株式会社啓愛義肢材料販売所

自主回収のお知らせ

骨格構造義足 義足調整用部品 チューブ ピラミッド（メス付）

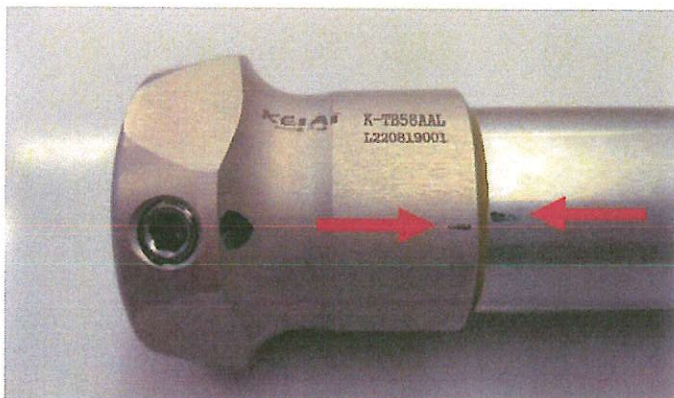
チューブアルミとピラミッドレシーバーの接続部に回旋が認められた。

チューブアルミとピラミッドレシーバーの結合部のはめあい公差および接着力不足

K-TB884AAL (チューブアルミ 400mm (φ30)) と K-CA75AAL (ピラミッドレシーバー
チューブクランプ アルミ (φ30))

K-TB884AAL (チューブアルミ 400mm (φ30)) と K-CA75ATI (ピラミッドレシーバー
チューブクランプ チタン (φ30))
